nr.	Adres	Betreft	Hoe moet het worden
Verbeelding			
1	H.J. Kniggekade 111 SKN (WDV03 E4153)	Aanduiding kamerverhuur zit hier onterecht op, hier is geen kamerverhuur aanwezig, dus verwijderen aanduiding kamerverhuur toegestaan.	Verwijderen maatvoering 'other: maximum aantal kamereenheden: 13'.
2	Holte 17 (achter) OWD (OWD00 R1586)	In het bouwvlak voor de silo/mestbassin achter de huiskavel ontbreekt een aanduiding maximale bouwhoogte van 8 meter.	Toevoegen de maximale goothoogte van 8 meter (tbv te bouwen silo) in dit bouwvlakje.
3	Nederlandlaan 25/35 SKN (OWD00 B4767 t/m 4772)	Hier ontbreekt ter hoogte van de voortuin/zijtuin de bestemming wonen tuinen-bouwen, dus opnemen bestemming wonen-tuinen bouwen.	Opnemen de bestemming 'Wonen- Tuinen bouwen'.
4	Oldehof OWD (OWD00 E4021, 4022, 4023, 4024, 4025, 4026, 4027, 4503)	Er ontbreekt een goot/bouwhoogte van 7/11 m conform BP OAM.	Opnemen een goot/bouwhoogte van 7/11 m.

Van: [REDACTED]
Verzonden: vrijdag 10 oktober 2025 10:44
Aan: [REDACTED]
Onderwerp: RE: mestilo en bouwregels

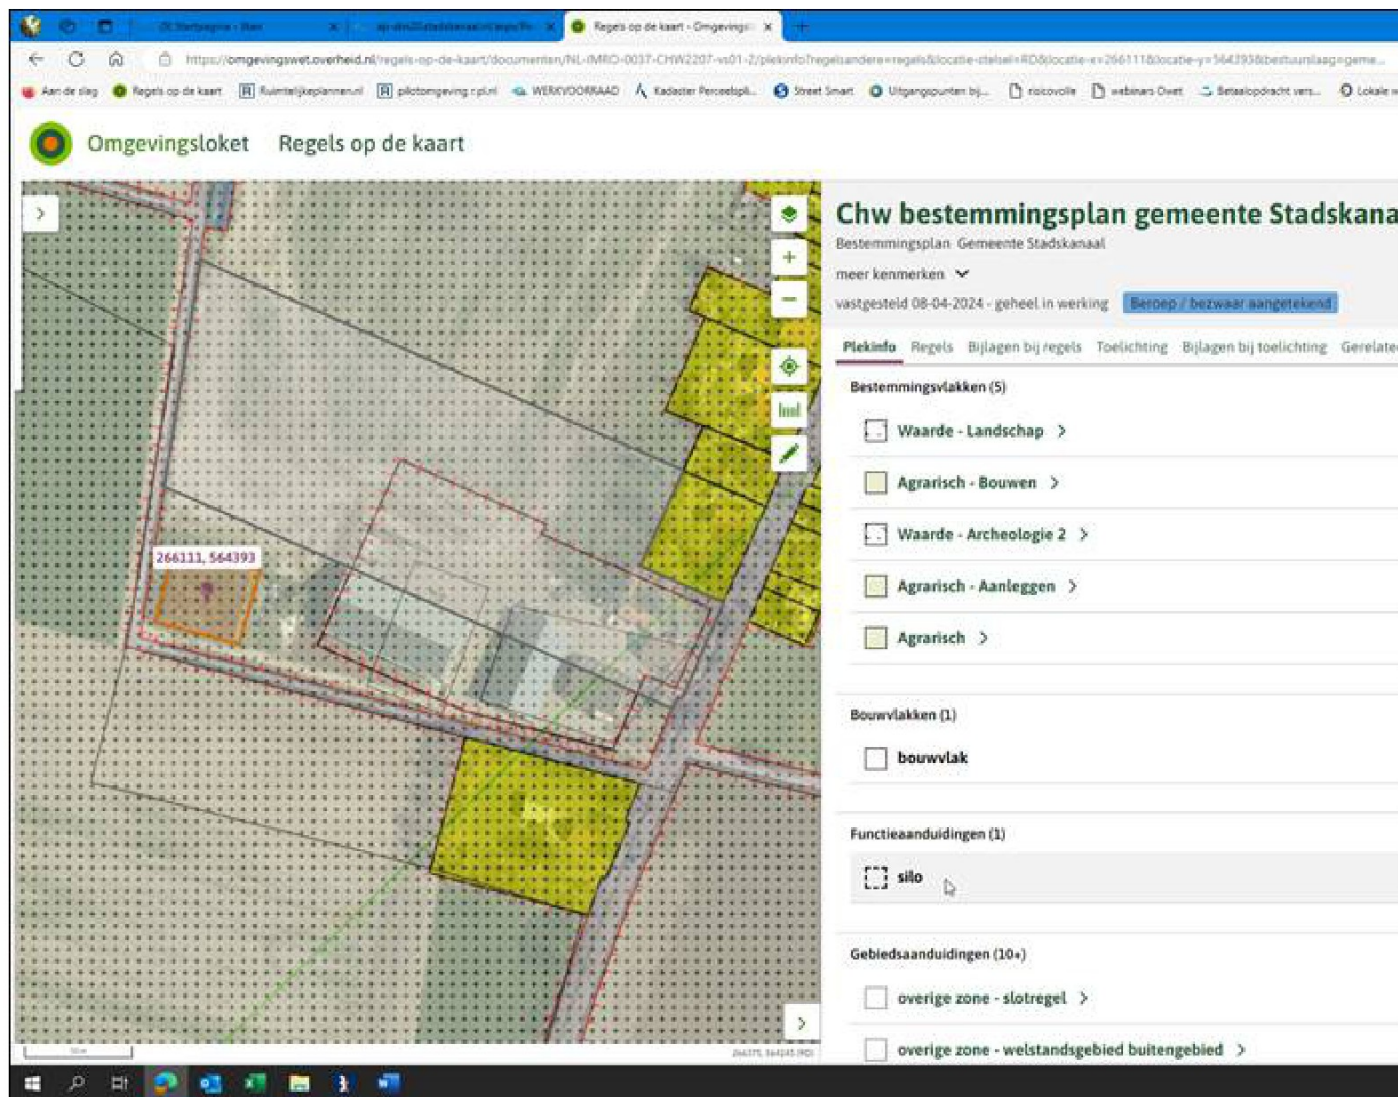
U wilt binnen het bouwvlak achter het bouwvlak Holte 17 waar momenteel een mestbassin aanwezig is, een mestsilo bouwen.

Daartoe hebben wij in dat bouwvlak een aanduiding 'mestsilo' opgenomen. Zie afbeelding hieronder.

De maximale bouwhoogte van een mestsilo, zijnde een overig bouwwerk geen gebouw zijnde, is volgens artikel 37.3.2 sub d van het Chw-bp 3 meter.

Dat is niet voldoende voor een mestsilo.

Die moet 6 a 8 meter zijn en staat nu dus niet goed in het Chw-bp opgenomen.

Ik ga onderzoeken of deze aanname juist is en zoja, dan ga ik dat verwerken in een komende herziening van het Chw-bp.

Als u voor die tijd een aanvraag omgevingsvergunning indient voor het realiseren van een mestsilo van meer dan 3 meter hoogte, zullen wij dus moeten afwijken van de bouwregels.

Oldehof/Boslaan Onstwedde

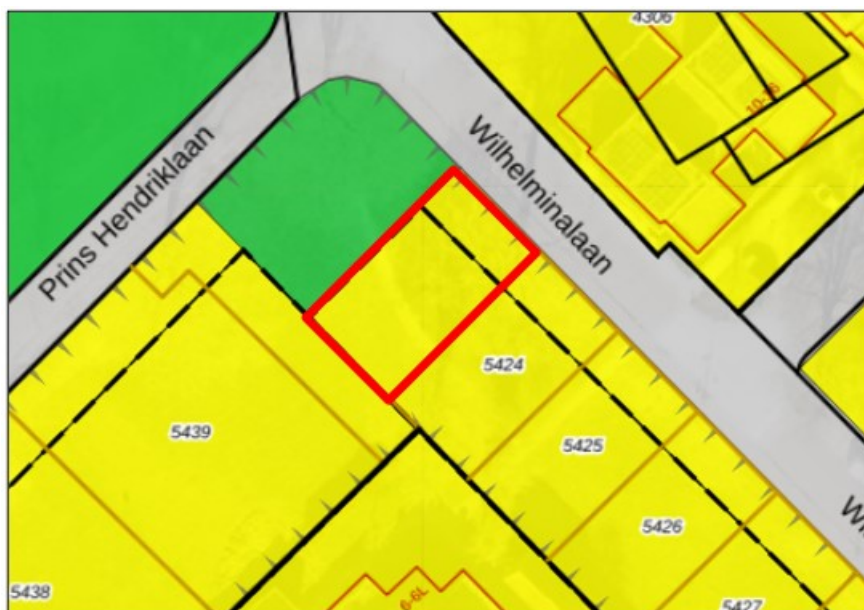
Hier is voor het oostelijke deel wel een bouwvlak opgenomen voor wonen, en het aantal van max 8 woningen, maar er zijn geen goot- en bouwhoogtes opgenomen. Dit is denk ik vergeten.

Daarnaast is voor het westelijke deel ook geen bouw/nokhoogte opgenomen, hier ook opnemen? 7/11 m?
Hier is bewust geen aantal woningen opgenomen, zodat hier nog eerst overleg met gemeente mogelijk is, en een afwijking of wijziging Chw-bp nodig is.

Daarom voorstel om in correctieronde mee te nemen de hoogtes uit het hiervoor geldende BP OAM: goothoogte 7 meter, nokhoogte 11 meter (oftewel wonen-2 bestemming).

Hoek Pr. Hendriklaan en Wilhelminalaan

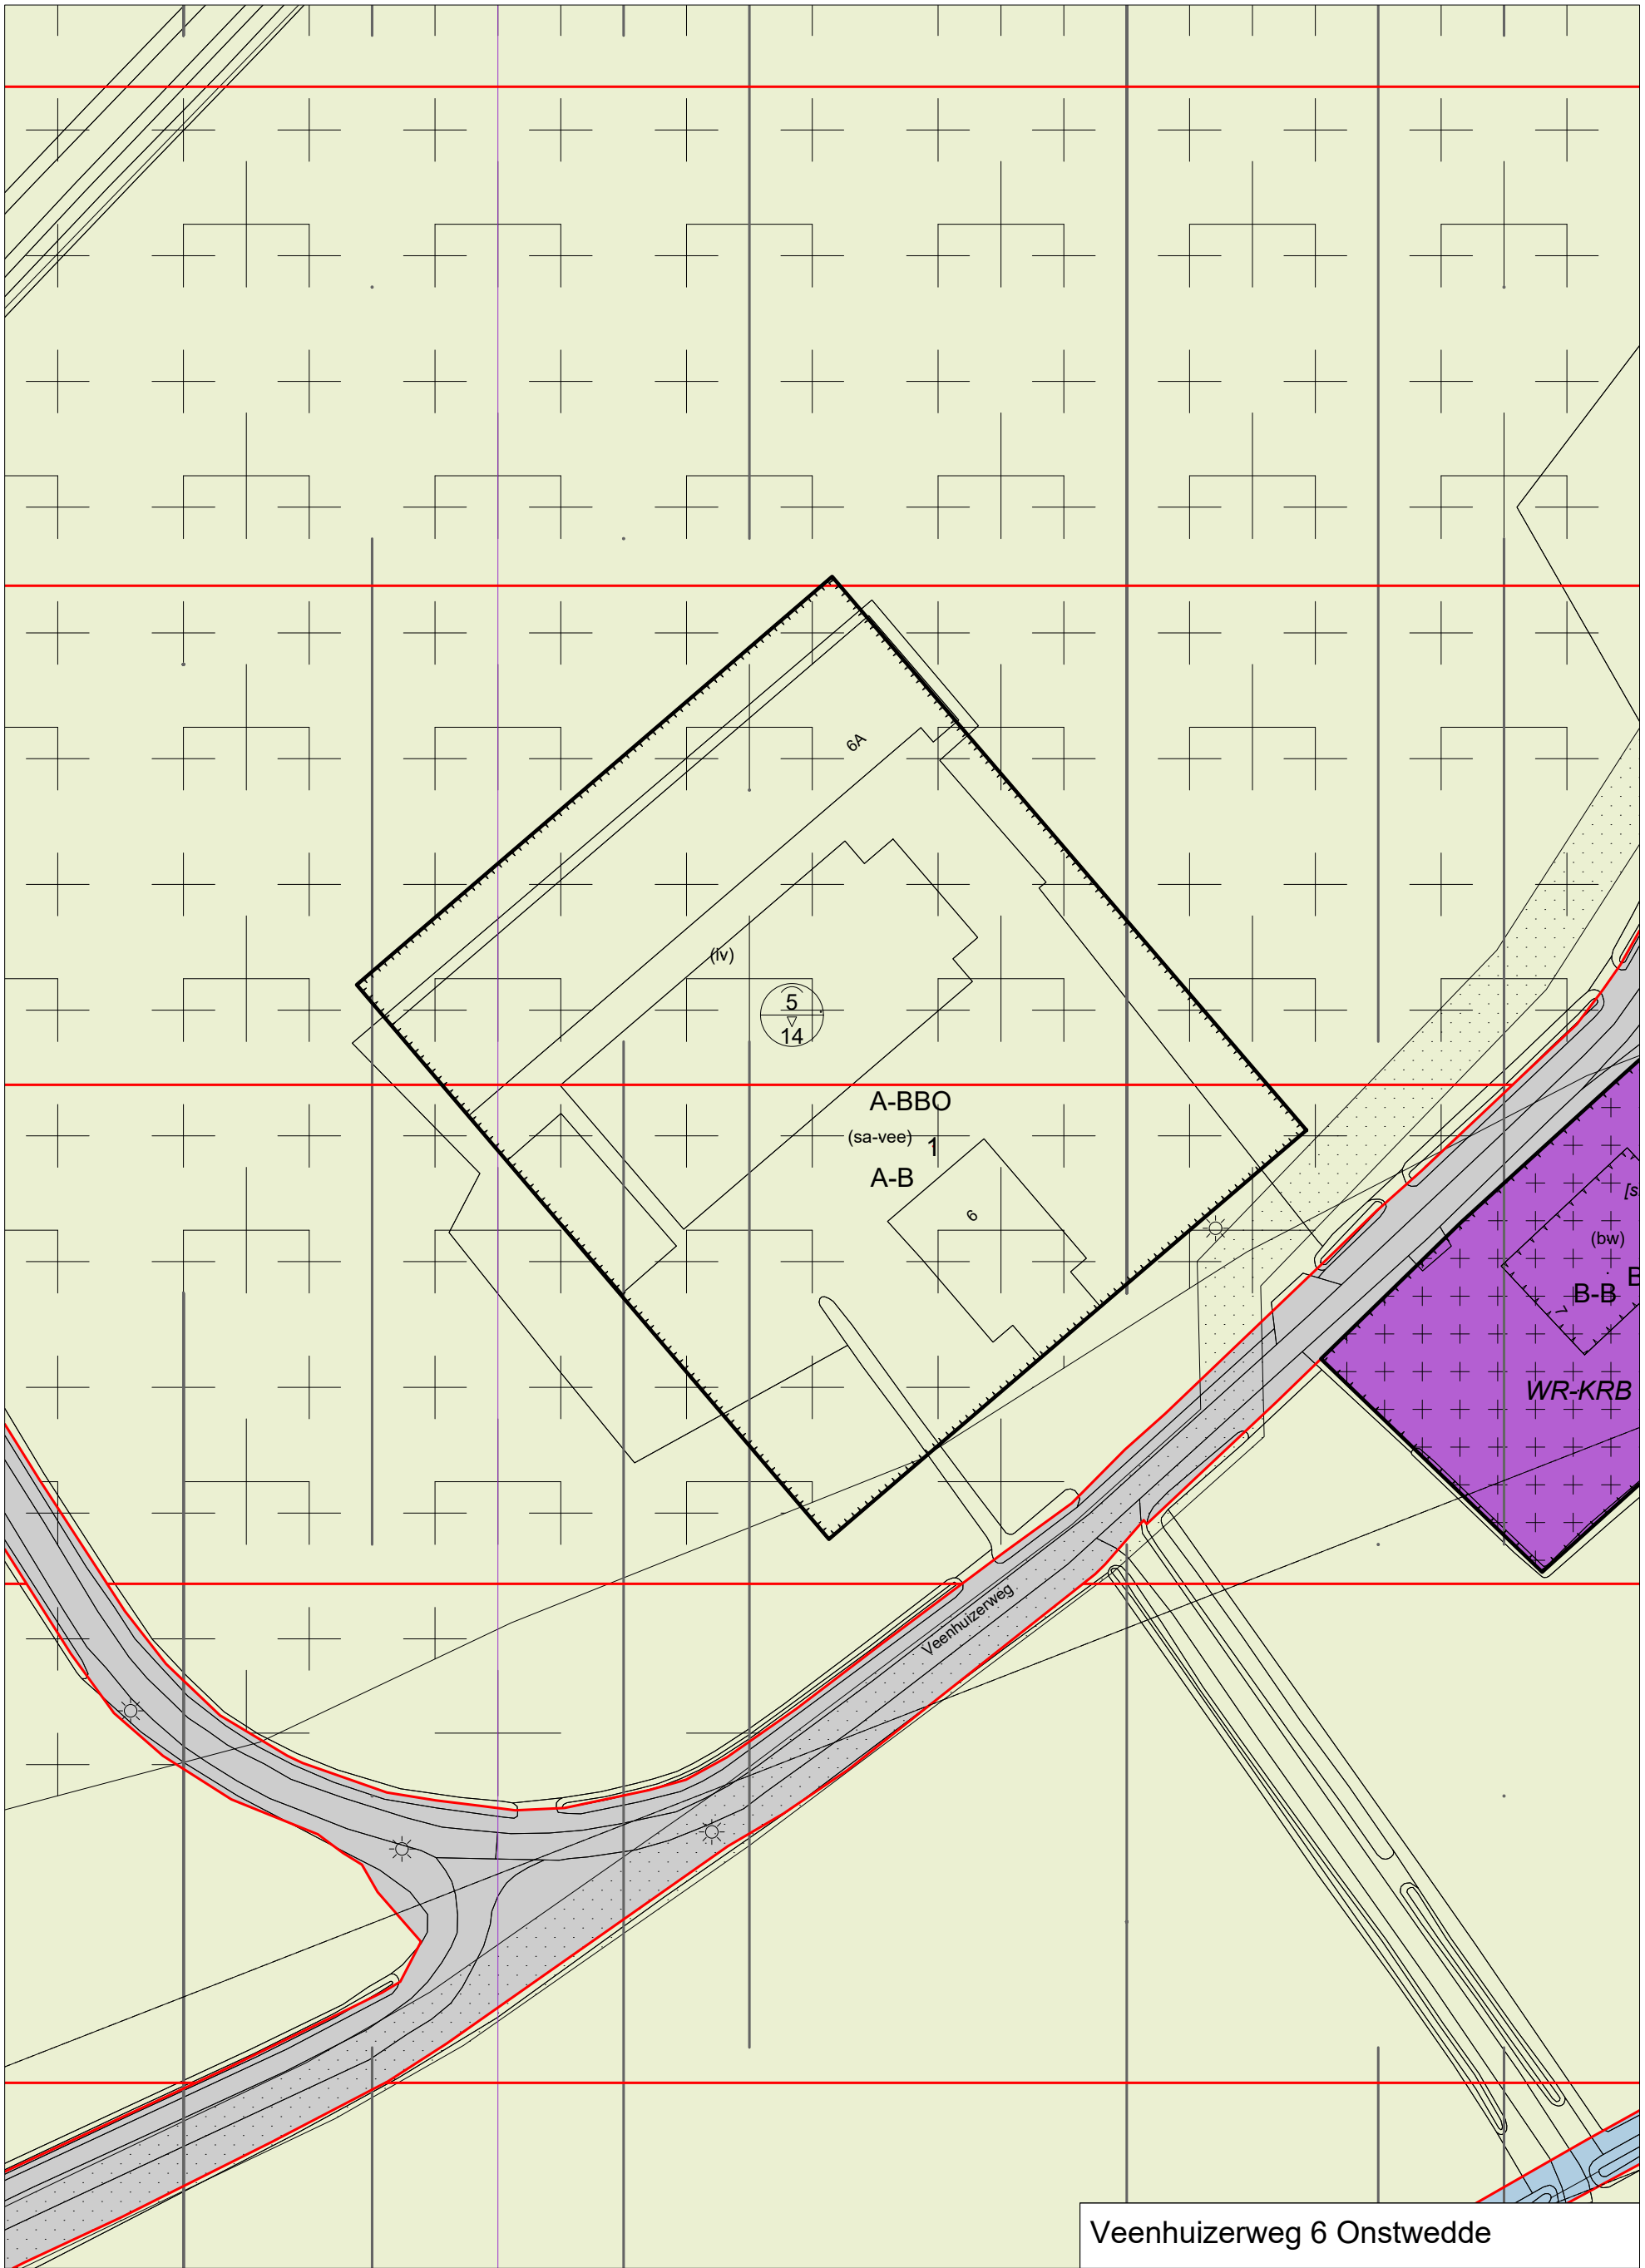
De bovenste gele hoek Woonbestemming in rood moet Groen worden ivm verkoop is meer naar het zuiden gegaan dan het OP nu aangeeft.

Groen moet Wonen worden ivm verschoven eigendomssituatie
